**DRINGENDER SICHERHEITSHINWEIS  
KORREKTURMASSNAHME FÜR MEDIZINGERÄT****MAQUET CARDIOSAVE Hybrid und MAQUET CARDIOSAVE rescue**

<b>Produktcode/Artikelnummer:</b>	<b>0998-XX-0800-XX</b>
<b>Vertriebene betroffene Chargennummer:</b>	<b>Alle</b>
<b>Distributionszeitraum:</b>	<b>Seit 06. März 2012</b>

Datascope/Getinge leitet eine freiwillige Korrekturmaßnahme für die Cardiosave Hybrid- und Cardiosave Rescue Intra-Aortenballonpumpe (IABP) aufgrund von zwei Problemen ein, die die Leistung der IABP beeinträchtigen könnten:

Abbildung 1 – Monitoranzeige (1 – Helium-Indikator)

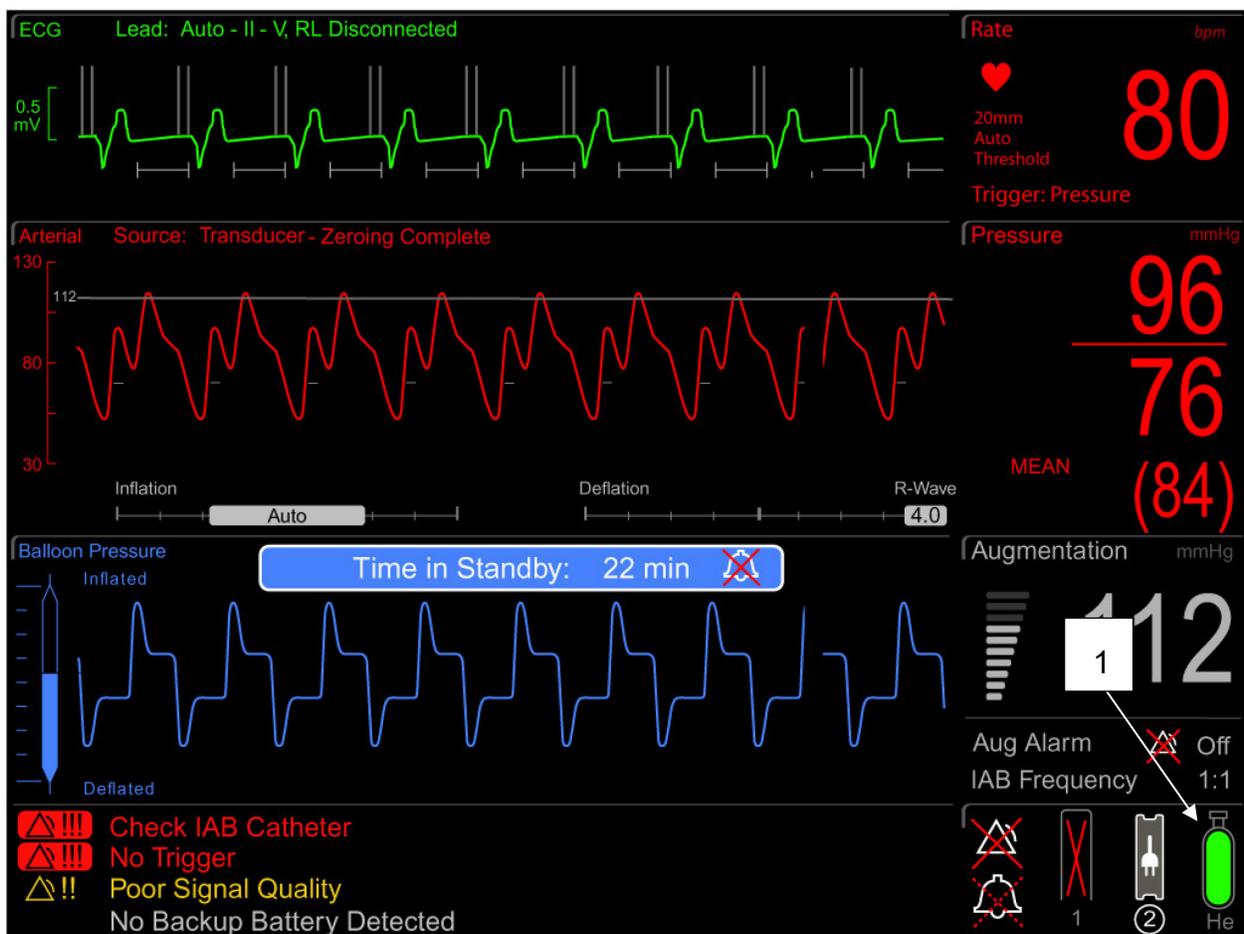
Während der Prüfung der elektromagnetischen Verträglichkeit (EMV) in einem externen Labor stellten die Mitarbeiter von Getinge fest, dass der Helium-Indikator auf dem Cardiosave IABP (siehe Abbildung 1) in Gegenwart von gestrahlten HF-Störungen zeitweise eine zu hohe Helium-Kapazität anzeigte. Sobald die Störung behoben war, erholte sich der Helium-Indikator immer innerhalb von 10 Sekunden und zeigte den korrekten Wert an, ohne zu viel zu melden.

Die Untersuchung von Getinge zeigte, dass die Übermeldung der Heliumkapazität zeitweise in Frequenzbereichen zwischen 80 MHz und 1 GHz auftrat. Mögliche Störquellen sind: Funkkommunikation, Mobiltelefon, WLAN, RFID-Geräte und Geräte, die nicht den aktuellen Standards für elektromagnetische Verträglichkeit entsprechen.

Benutzer\*innen sollten die folgenden Maßnahmen ergreifen, um die Möglichkeit eines Therapieausfalls aufgrund einer zu hohen Anzeige des verbleibenden Heliums auf dem Helium-Indikator zu begrenzen.

Datascope/Getinge entwickelt derzeit eine Hardware-Korrektur, um dieses Problem zu beheben. Ein Service-Mitarbeiter von Datascope/Getinge wird sich mit Ihnen in Verbindung setzen, um die Installation der Korrektur zu planen, sobald diese verfügbar ist. Diese Arbeit wird kostenlos in Ihrer Einrichtung durchgeführt.

**Abbildung 2 – Deckplatte (1 – Mechanische Helium-Messröhre)**

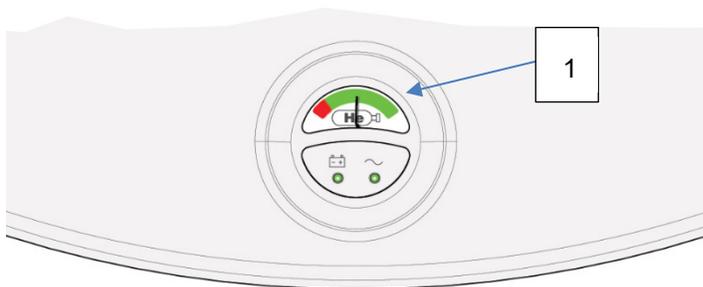
Da die mechanische Messröhre nicht durch EMV beeinflusst wird, sehen Sie sich die mechanische Messröhre auf der Cardiosave-Abdeckung an (siehe Abbildung 2), um die verbleibende Heliumkapazität bei vermuteten EMV-Störungen zu bewerten.

Wenn möglich, sollten Sie das Cardiosave-System von anderen elektronischen Geräten, Kommunikationsgeräten und Kabeln (z. B. Strom- und Kommunikationskabeln) möglichst weit entfernen. Befolgen Sie insbesondere die empfohlenen Abstände zwischen Kommunikationsgeräten und Cardiosave-Geräten, wie im Handbuch mit den Cardiosave-Betriebsanweisungen angegeben.
